改善箇所説明図

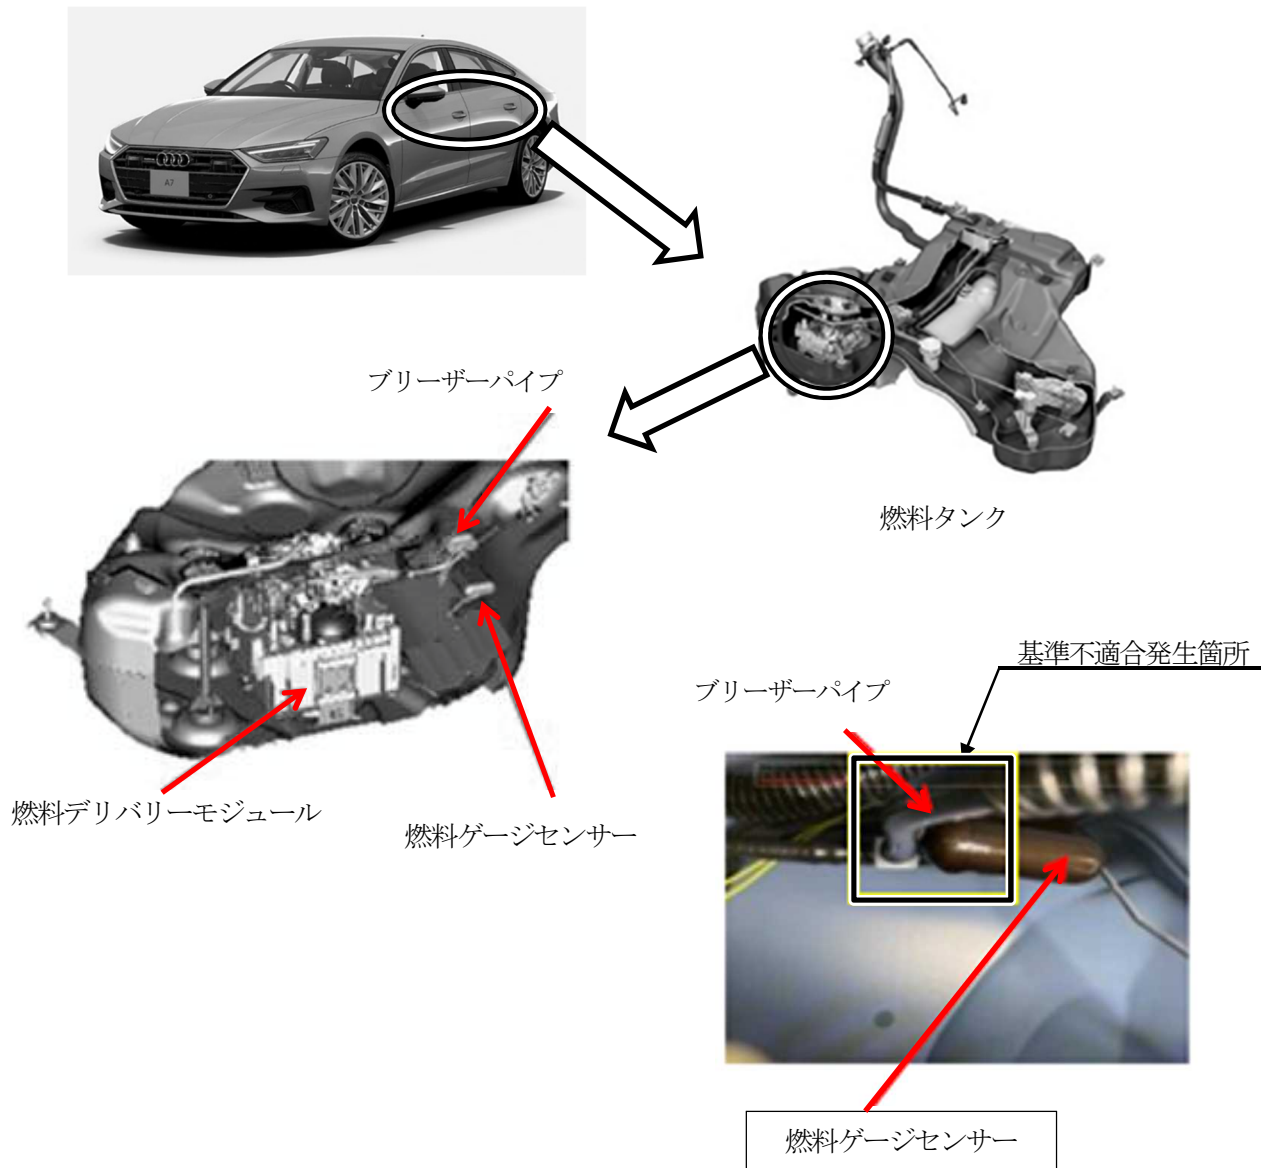
燃料デリバリーモジュールにおいて、燃料ゲージセンサーとブリーザーパイプとの間隔が不適切なため、燃料ゲージセンサーが当該パイプに引っかかることがある。そのため、実際の燃料量と燃料計の指示値が一致せず、燃料が多く表示され、そのままの状態で行き続けると、燃料切れにより走行不能となるおそれがある。

全車両、燃料ゲージセンサーを対策品と交換する。

識別：「20DN」と記入したキャンペーンステッカーを車両に貼付する。
